## 改善箇所説明図②

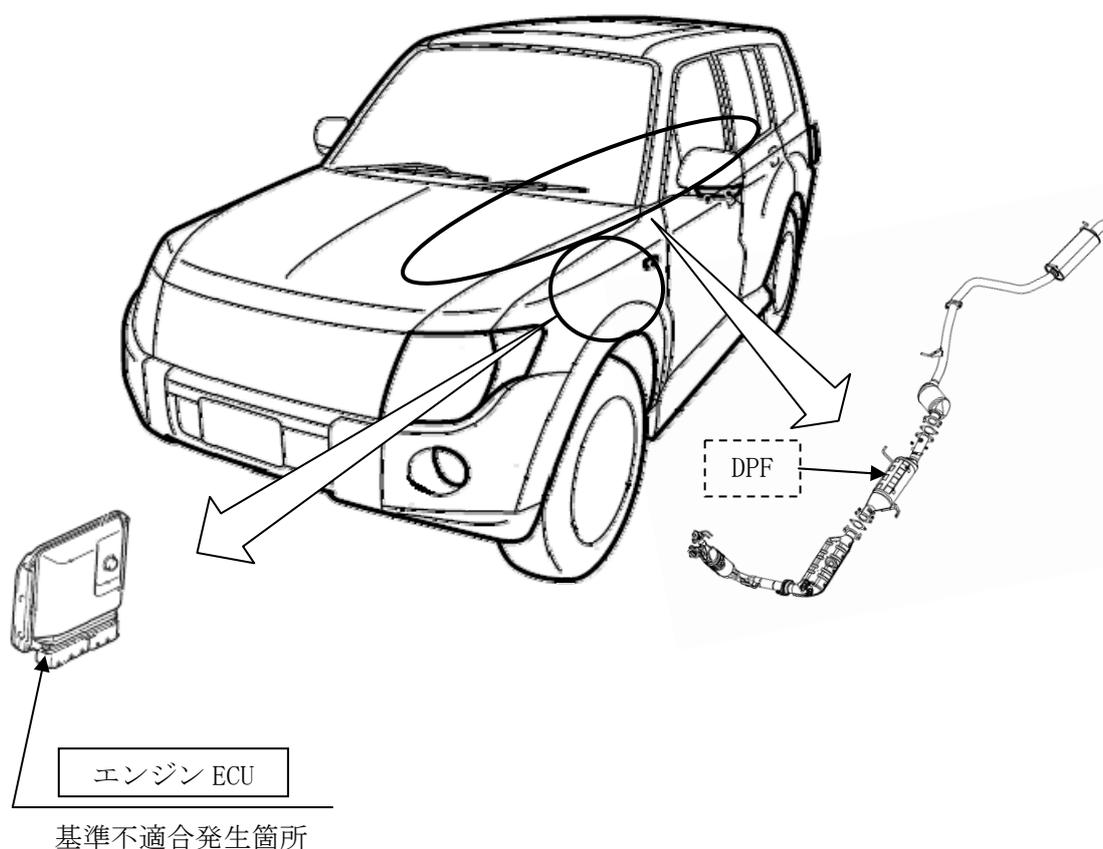
エンジン ECU の燃料噴射プログラムが不適切なため、燃料噴射の学習機能が正常に機能しないことがある。そのため、DPF（ディーゼル粒子状物質除去装置）に過剰に煤が堆積し、そのままの状態で使用を続けると、最悪の場合、エンストして再始動できなくなるおそれがある。

エンジン ECU のプログラムを対策品に書き替え、燃料噴射学習を実施するとともに、DPF を点検し、煤が過剰堆積しているものは新品に交換する。また、メンテナンスノートの「コモンレール噴射システム噴射量補正」点検整備方式のページにシールを貼り付け、正しい記載内容に訂正する。なお、エンジン ECU が対策済みの車両は、メンテナンスノートの訂正のみを実施する。

識別：助手席側ドアのローワーヒンジにあるピン頭部に白または黄色ペイントを塗布する。
